Flexskiveenheter ABC/ABC 830

Augusti 1982

Produktionsändring

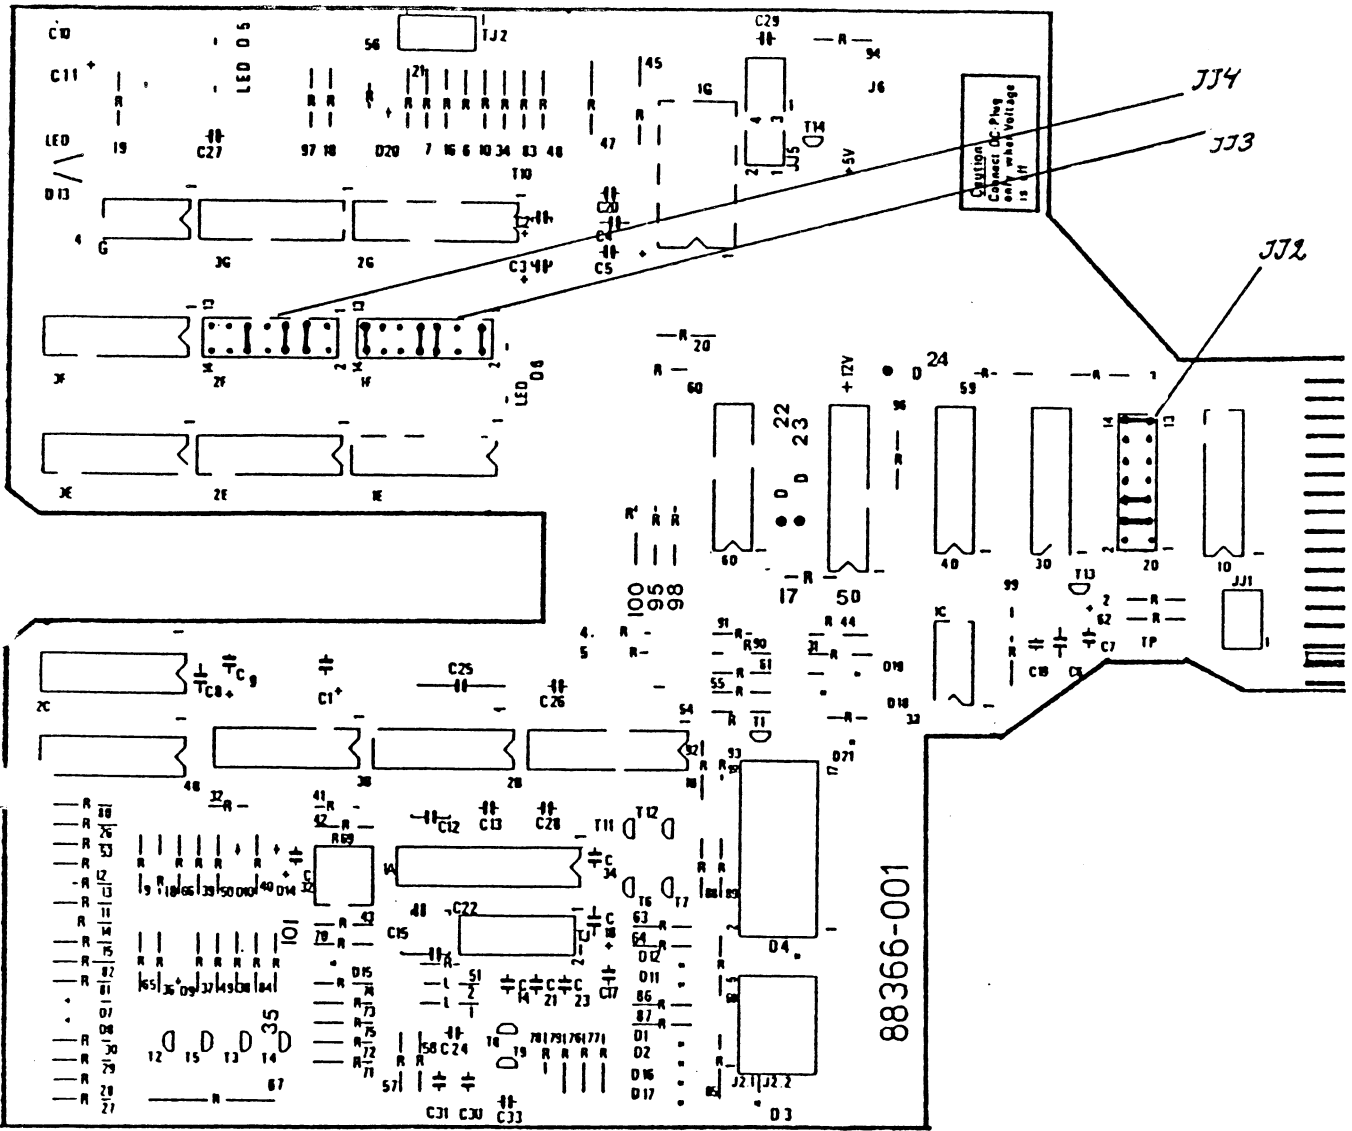
På BASF drive, modell äldre ska byglingar göras på följande sätt: (Se även fig 1).

Bygelfält JJ 2	3-4	ON	Bygelfält JJ 3	13-14	ON
	5-6	ON		7-8	ON
	13-14	ON		5-6	ON
				1-2	ON
Bygelfält JJ 4	9-10	ON			
	5-6	ON			
	3-4	ON

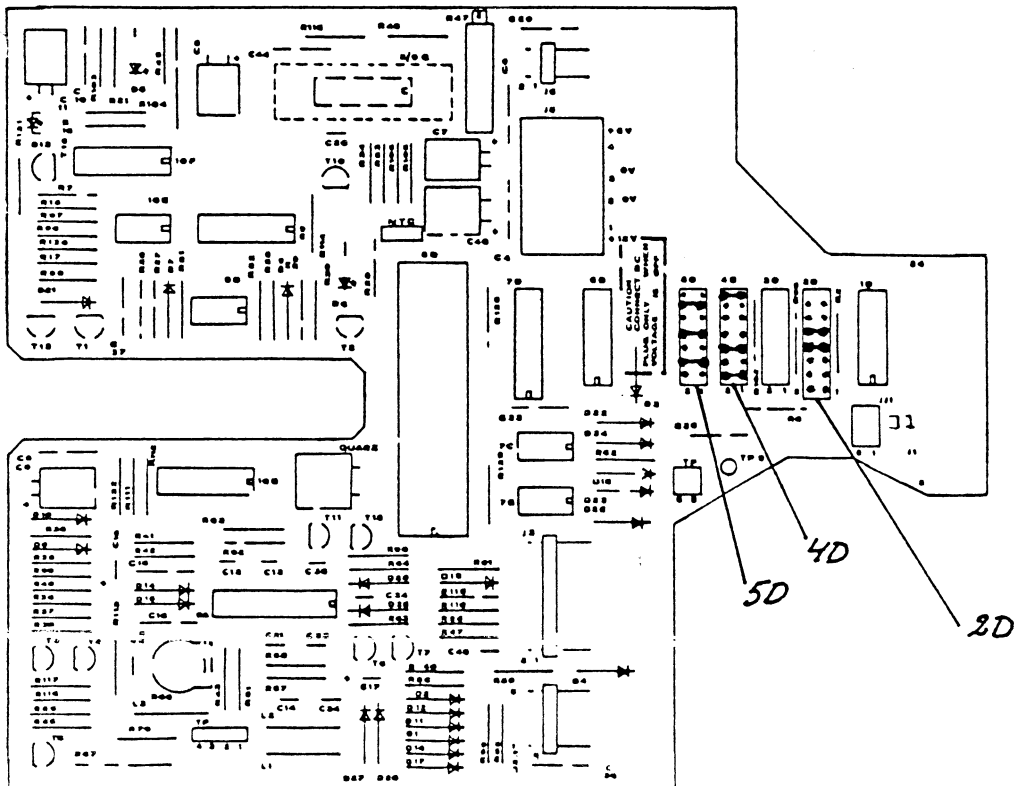
På BASF drive, modell nyare ska byglingar göras på följande sätt: (Se även fig 2).

Bygelfält pos.2D	9-10	ON	Bygelfält pos.4D	13-14	ON
	7-8	ON		5-6	ON
				1-2	ON
Bygelfält pos.5D	11-12	ON			
	7-8	ON			
	3-4	ON
